改善箇所説明図

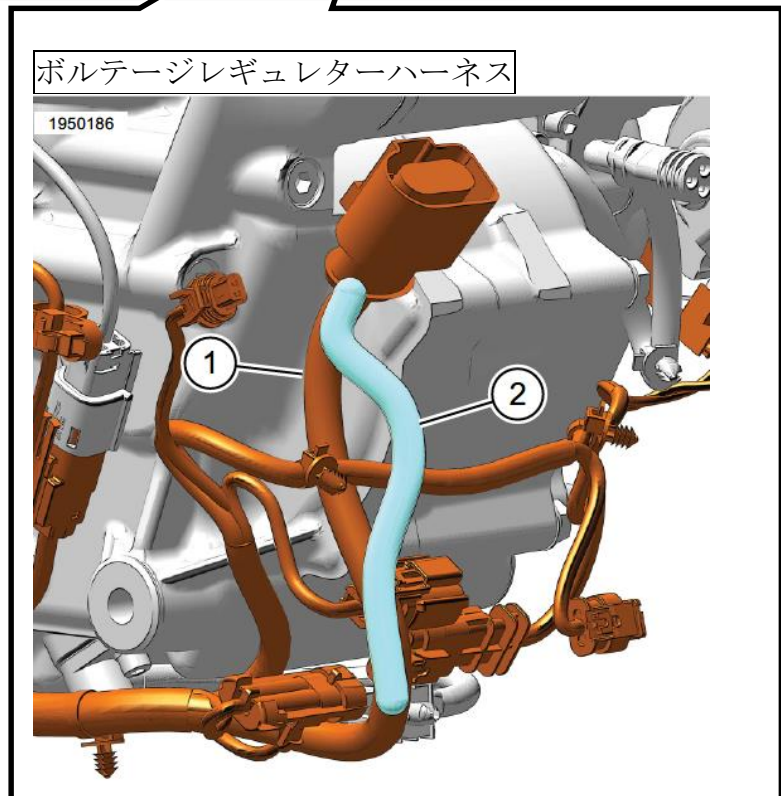
不具合箇所

- ①適切なハーネスの取り回し
- ②不適切なハーネスの取り回し

ボルテージレギュレーターにおいて、ハーネスの取り回しが不適切なため、ハーネスがクランクケース前端に接触しているものがある。そのため、ハーネスの被覆が剥がれ、短絡することでメインヒューズが切れ、エンジンが走行中に停止するおそれがある。

全車両、レギュレーターハーネスを確認し、取り回しが不適切な場合は正しく組付け、配線に損傷があった場合は新品に交換して正しく組付ける。
